**AVIS RELATIF À LA PROTECTION
CONTRE LES EVENTUELS EFFETS NOCIFS ET NUISANCES
PROVOQUÉS PAR LES RAYONNEMENTS NON IONISANTS
GÉNÉRÉS PAR DES ANTENNES ÉMETTRICES STATIONNAIRES**

Commune : CHARLEROI - Exploitant : ORANGE

Référence exploitant : 706C1_1 & 30440C1_3 & 40440C1_1 & 50440C1_1

Rapport n° 4337 / 2023

Figure 2 : Vue en plan des installations d'antennes dans un rayon de 300 mètres autour de l'installation faisant l'objet de la demande d'avis

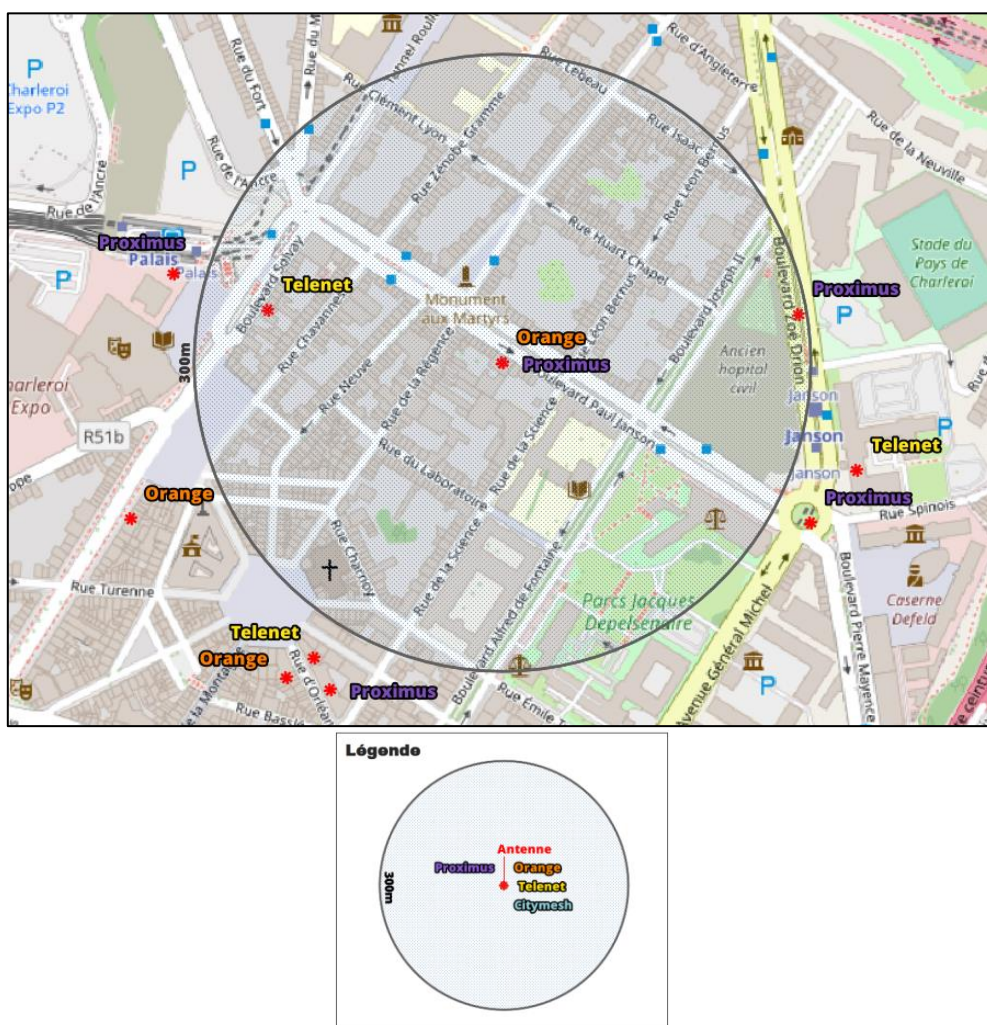
Compte tenu du nombre d'installations localisées dans la figure 2, il apparaît que l'intensité du rayonnement électromagnétique généré, dans les lieux de séjour situés à proximité de l'installation référencée dans le paragraphe 2, par l'ensemble des antennes émettrices stationnaires de l'ensemble des exploitants du même site d'antennes émettrices stationnaires respecte la limite fixée à l'article 4, § 2 du décret.
